**Avis de la Mission régionale d'autorité environnementale de
Nouvelle-Aquitaine sur le projet de mise en compatibilité par
déclaration de projet n°1 du plan local d'urbanisme (PLU) de la
commune de Caubon-Saint-Sauveur (47) pour permettre le
développement du parc animalier de Griffon.**

n°MRAe 2024ANA68

dossier PP-2024-16048

Porteur du Plan : commune de Caubon-Saint-Sauveur

Evolution du règlement graphique (Source : résumé non technique page 8)

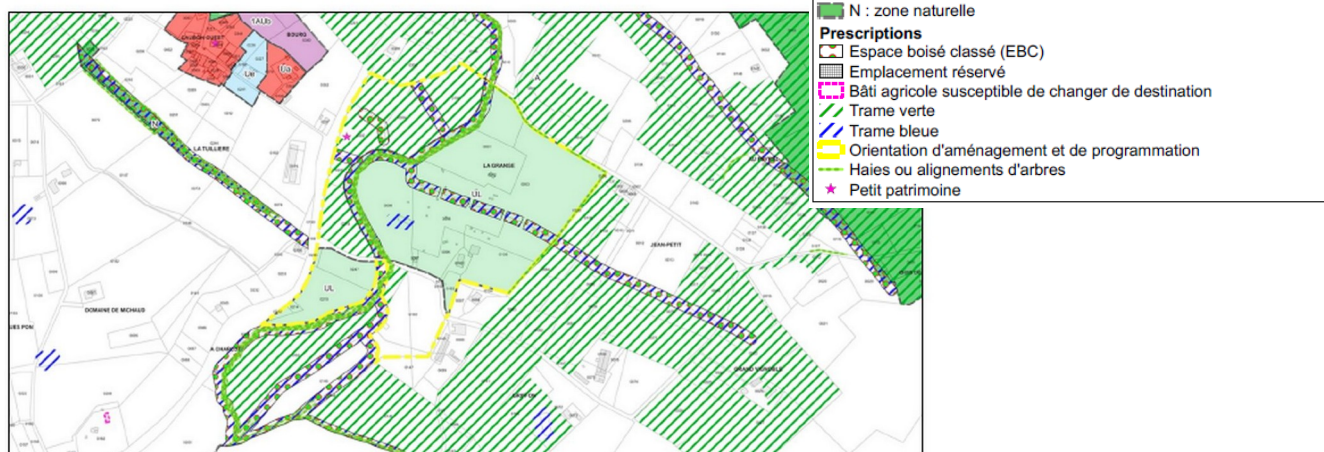
Le parc de Griffon est actuellement installé sur 14 hectares comprenant en particulier une zone à vocation de loisirs UL sur 6,7 hectares. Pour permettre le développement du parc, le projet de mise en compatibilité n°1 du PLU de la commune de Caubon-Saint-Sauveur a pour objet de porter la zone UL à 13,1 hectares, ce qui aurait pour effet de réduire la zone agricole A et la trame verte identifiée dans le PLU. Il conviendrait de préciser la surface de la trame verte concernée par cette évolution.

En l'absence dans le dossier de diagnostic écologique sur les parcelles à l'est de la future zone UL, il est impossible de s'assurer d'une prise en compte suffisante des enjeux environnementaux en présence. Le projet de PLU mis en compatibilité supprime dans le règlement graphique le classement de parcelles actuellement inscrites dans la trame verte communale. Il semble pourtant que ces parcelles constituent une composante d'un corridor écologique de liaison entre le nord et le sud.

La MRAe recommande de justifier de la suppression de la trame verte sur la partie Est de la future zone UL.

orientation d'aménagement et de programmation (OAP) du parc de Griffon (Source : résumé non technique page 11)

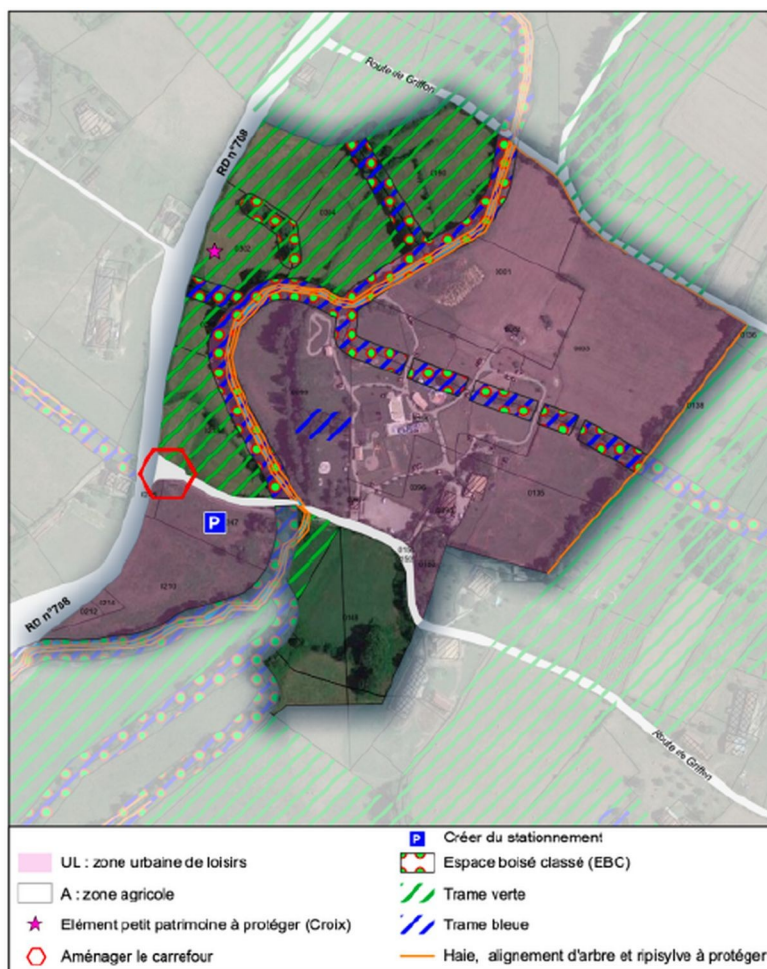
Le règlement de la future zone UL et son OAP ne définissent pas de limite de constructibilité spécifique qui permettrait de limiter l'artificialisation des sols.

Pour encadrer la constructibilité de la zone UL, la MRAe recommande d'introduire dans le règlement écrit une règle limitant la surface constructible (comme par exemple un coefficient d'emprise au sol), et de préciser dans l'OAP les zones dédiées à accueillir des constructions et les zones à enjeux écologiques à préserver.
